电梯厅-实景-1a2

电梯厅-样板房-1b1

场地实拍

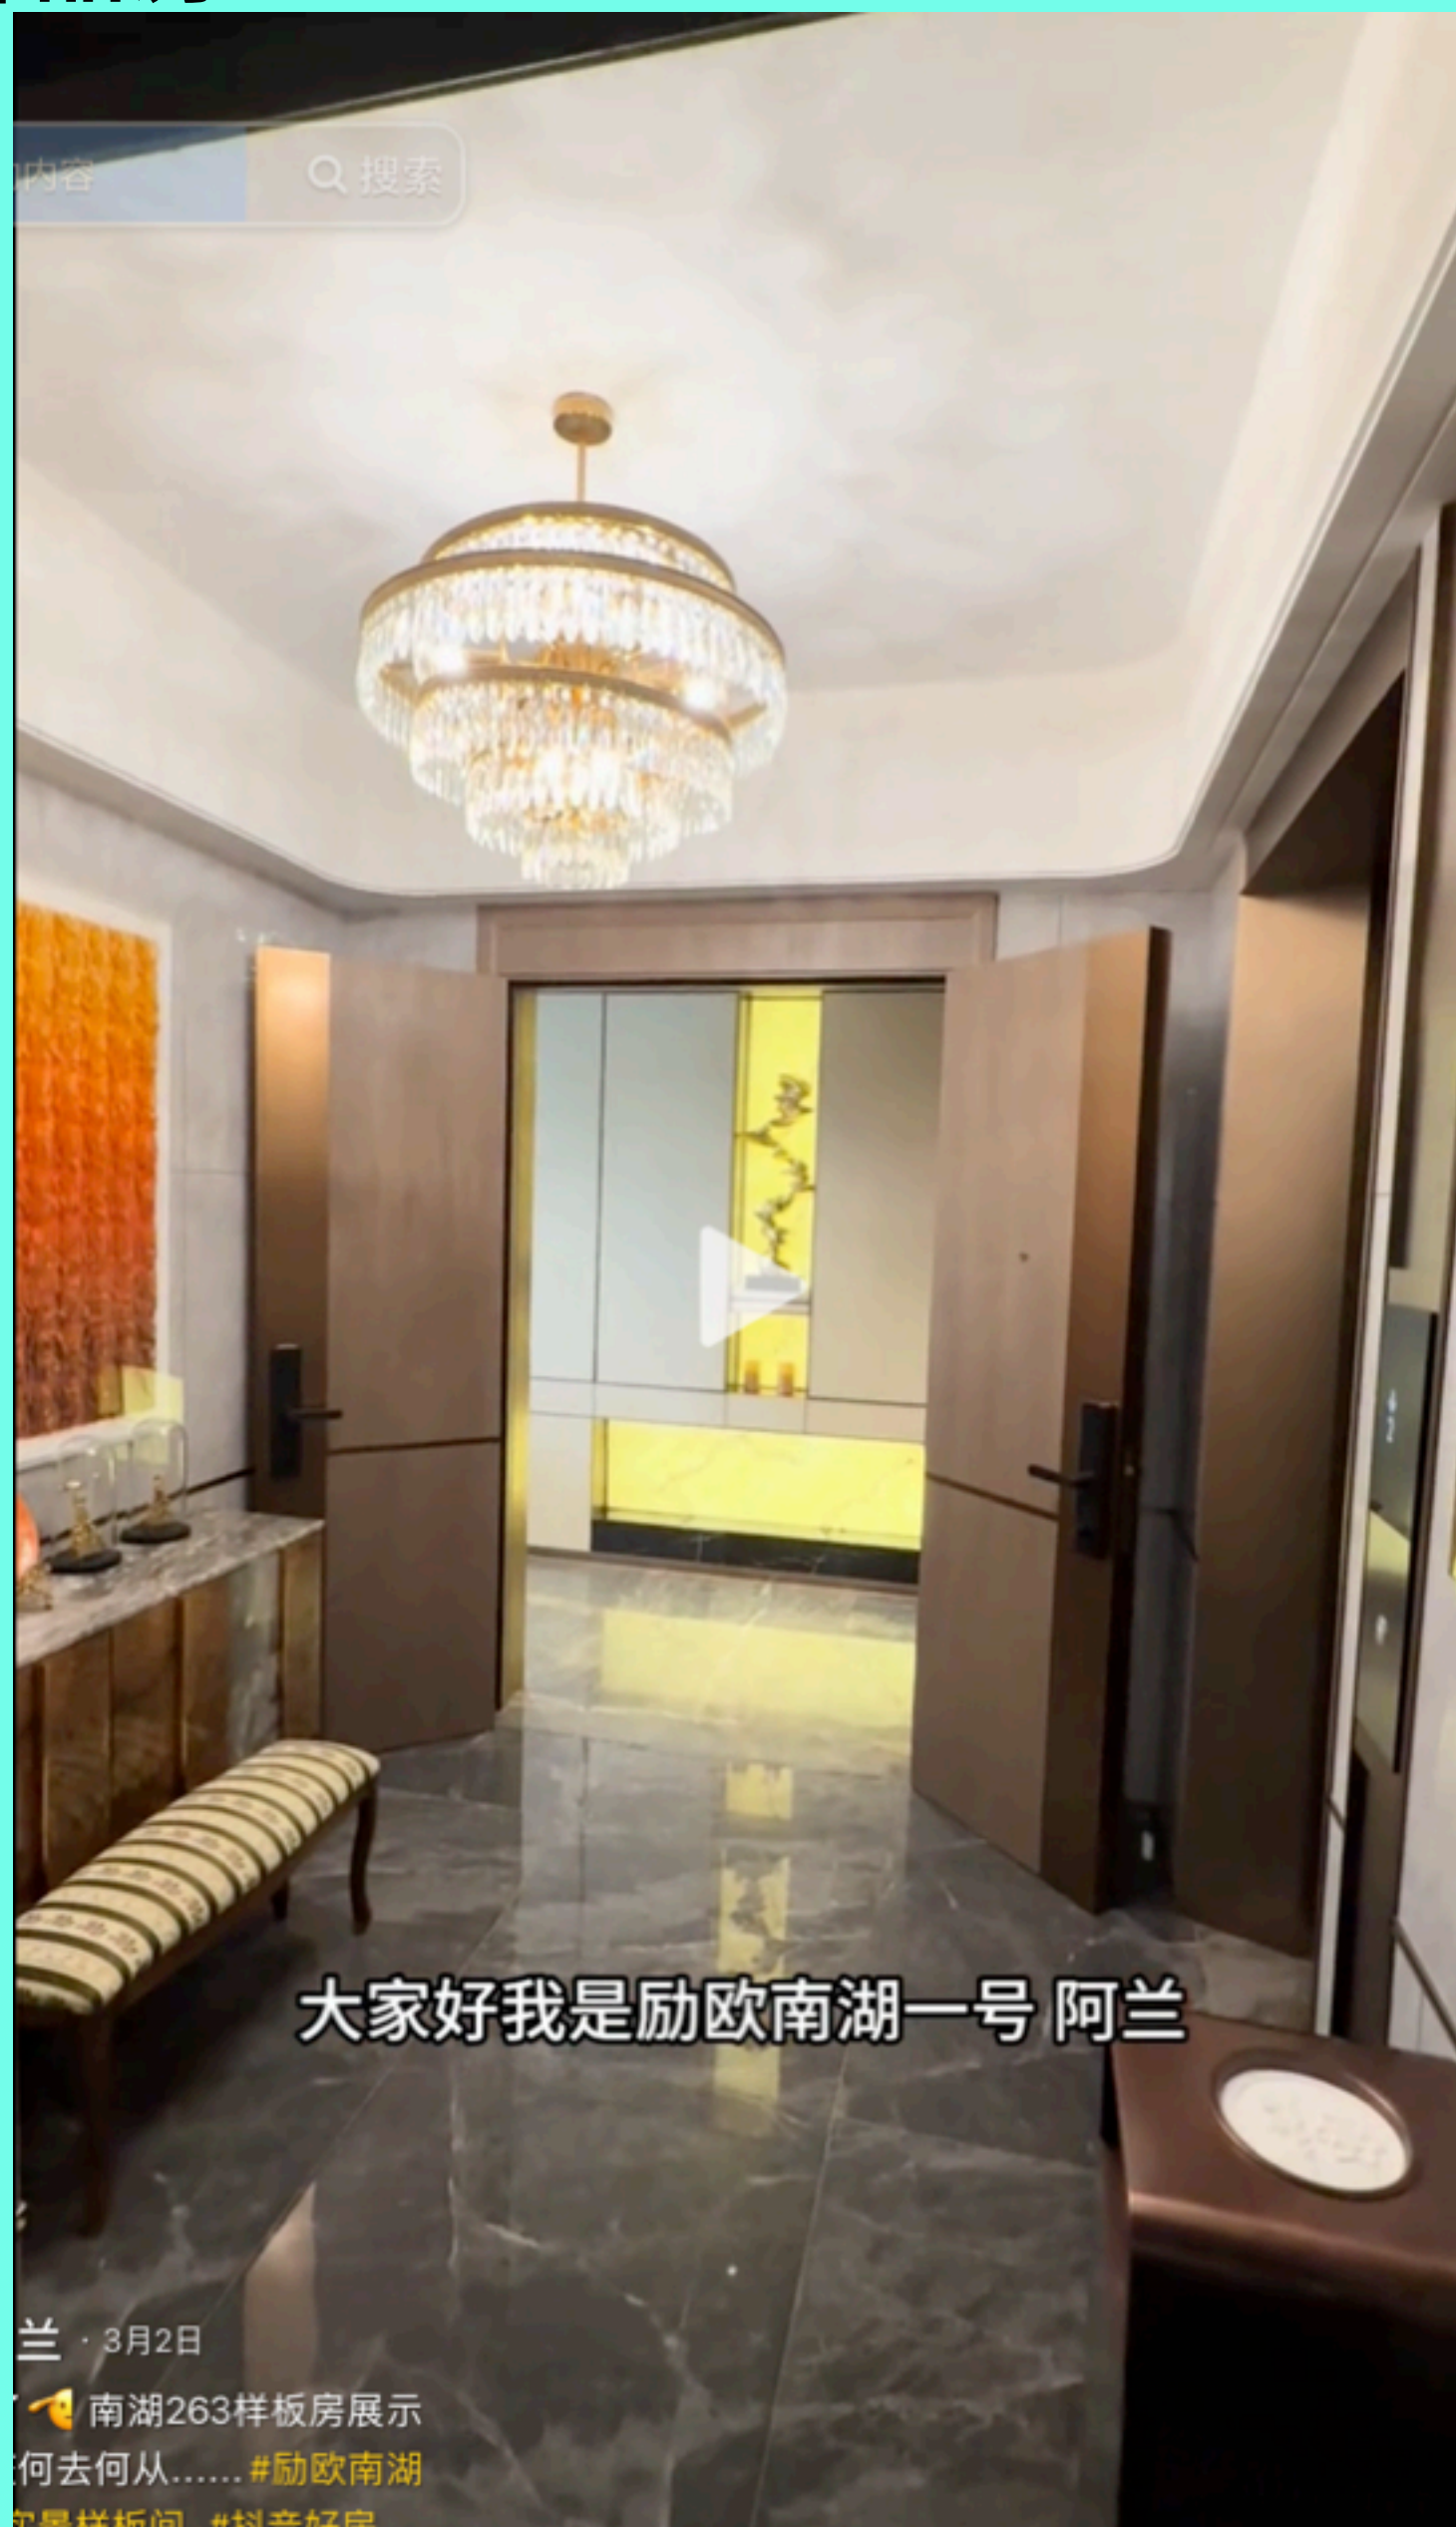
交房时电梯厅交付状态, 注意他的门其实很窄, 单片门扇只有 60 cm, 而且也不高.

保持外开, 考虑换成更高更宽的双开门, 左开门 (餐厅侧)

考虑将吸顶灯换成更有效率的照明. (如灯带或灯箱)
